**「原子炉压力容器に対する供用期間中の破壊靱性の確認方法等に関する質問」
に対する回答**

令和2年7月9日
(一社)日本電気協会
原子力規格委員会

1. JEAC4206-2016「原子炉压力容器に対する供用期間中の破壊靱性確認方法」に関する質問

2. JEAC4216-2015「フェライト鋼の破壊靱性参照温度 T_o 決定のための試験方法」に関する質問

図 1-1 近似 $(\Gamma(1/b + 1)/\{\ln(2)\}^{1/b} \cong 1)$ の有無による σ_o の比較

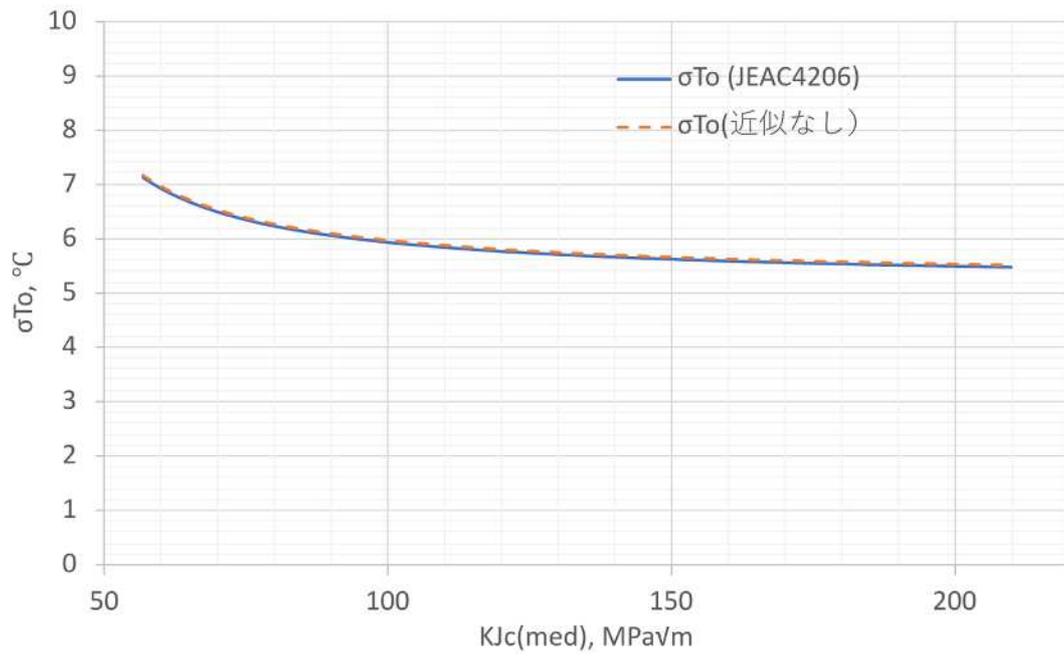
「RF-2100 関連温度(RT_{NDT})」に規定する(2)式の σ_o 算出式について、分子側の20は定義値なので有効桁数は関係ないが、14.7は3桁です。分母側の30は2桁ですが算出値であり(JEAC4216-2015の附属書D、Eでは K_{Jc} の計算値は小数点以下1桁で表示されているので)小数点以下第1位表示とした方が適切ではないでしょうか。(参考:電気協会は資料4-3(4)において電力中央研究所が検討した式¹を採用したとしている。検算した結果、分子の値「14.7」については「14.8」、分母の「 $K_{Jc(med)}-30$ 」については「 $K_{Jc(med)}-30.1$ 」が得られる。)

第4回検討チーム会合資料4-3回答(4)では、JEAC4206-2016に採用した当該式の考え方はASTM E1921と同様であることを示しました。ASTM E1921の技術根拠資料[1]のAppendix B.5 Margin Adjustmentに関連する記載があり、これによれば、分子の20は破壊靱性の下限値 K_{min} として定義されている $20\text{MPa}\sqrt{\text{m}}$ 、また、分母の30はマスターカーブの温度依存性曲線、

の切片として定義されている $30\text{MPa}\sqrt{\text{m}}$ であることがわかります。従いまして、分母、分子ともに整数で問題ございません。ただし、ここでは式(2)の導出過程において

と置く近似がなされております。この近似の有無による σ_o の算出結果は図1-1に示す通りであり、差はほとんど認められません。

また、分子の値「14.7」は、次式であり「14.7」で問題ありません。

図 2.2-1 様々な寸法の非照射材試験片による破壊靱性データ[2]

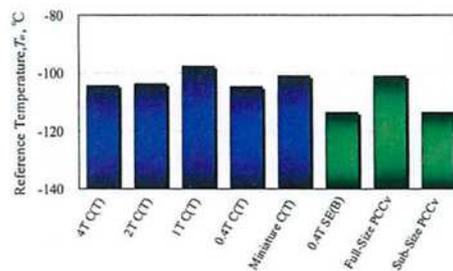
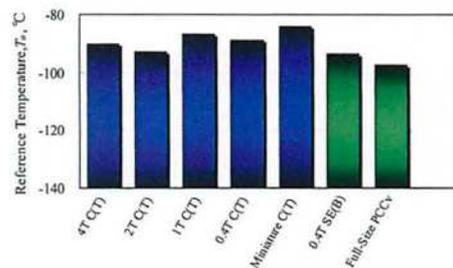
(2) 検討チーム会合資料 5-2、85 頁の「図 4.2.10-2 複数試験温度法(mlt.)と単一試験温度法(sgl.)の参照温度評価結果比較」は同会合資料 4-3 の図 6-2 から転載したのですが、出典の文献によると材料は鍛鋼品 SFVQ1A 鋼のものです。鋼板材 SQV2A についてのデータがあれば提示してください。

JEAC4216-2015 から技術根拠論文として引用されている公開文献[2]には、SFVQ1A とともに 2 ヒートの SQV2A のデータも記載されています。(図 2.2-1)

図 2.3-1 文献[4]のラウンドロビンデータに基づく K_{min} の傾向確認のための参考図

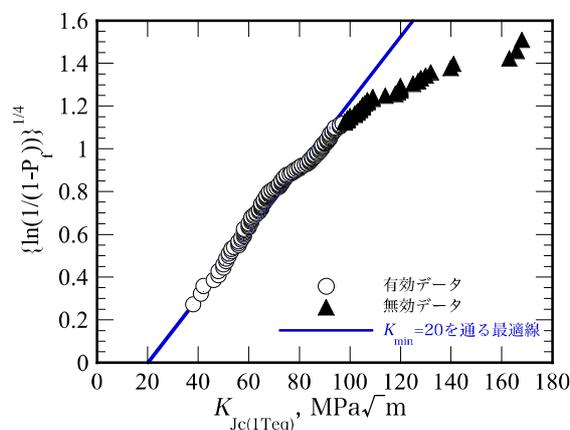
(3) ワイブル分布の位置母数 K_{min} の根拠について、検討チーム会合資料4-2、12 頁「位置母数(固定:最小破壊靱性)の根拠」の左の図で、実験事実の積み上げに基づき $20\text{MPa}\sqrt{\text{m}}$ としています。Mini-C(T)試験片を用いた破壊靱性評価ラウンドロビン試験のデータを使った場合の傾向を示してください。

Mini-C(T)試験片によるラウンドロビン試験[4]では、単一の試験温度、同一の材料(SFVQ1A)で多くの試験データが取得されていますが、同文献中には K_{min} の傾向を示した結果は報告されておられません。図 2.3-1 は文献[4]の主著者による参考図であり、試験で得られた破壊靱性(横軸)とワイブル指数 4 を仮定した場合の破壊靱性の分布(縦軸)の関係を示します。同図中で有効データ(○印)が直線上に並ぶことは、ワイブル指数=4 の仮定にデータセットが従っていることを、また、座標(20, 0)を通過する直線に有効データが従うことは、 $K_{min} = 20\text{MPa}\sqrt{\text{m}}$ の仮定にデータセットが従っていることを意味します。図 2.3-1 より、有効データ(○印)は座標(20,0)を通過する直線に沿う傾向を示しており、Mini-C(T)試験片によるデータセットについても $K_{min} = 20\text{MPa}\sqrt{\text{m}}$ の仮定が良好な近似を与えられます。

図 3.1-1 DC(T)試験片を含む破壊靱性分布(ハイライトが DC(T)試験片)[5]

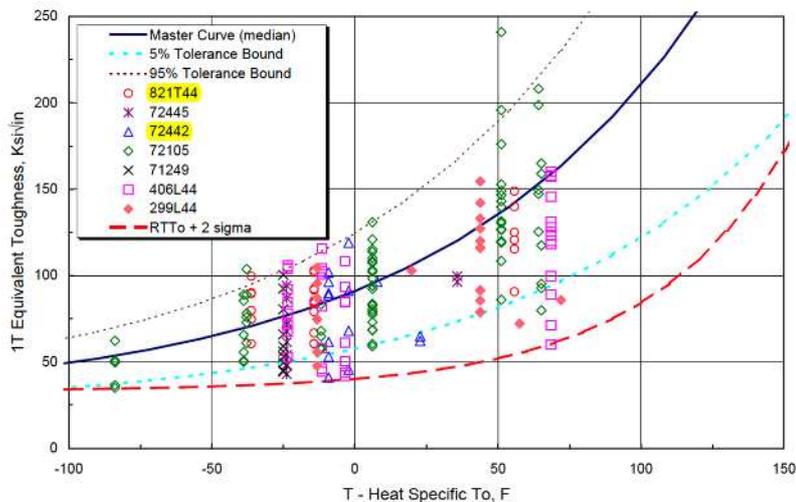
(1) DC(T)試験片でマスターカーブ法により T_0 評価を行った事例があれば示してください。

米国 B&W 社が J-R 特性を取得するための監視試験片として DC(T)試験片を採用しています。同試験片によるマスターカーブ法評価結果は文献[5]にあります。ここでは照射された溶接金属(表 3.1-1)についてマスターカーブ法評価がなされています。文献[5]では DC(T)試験片は特段のバイアスの考慮なく扱われているようです(図 3.1-1)。
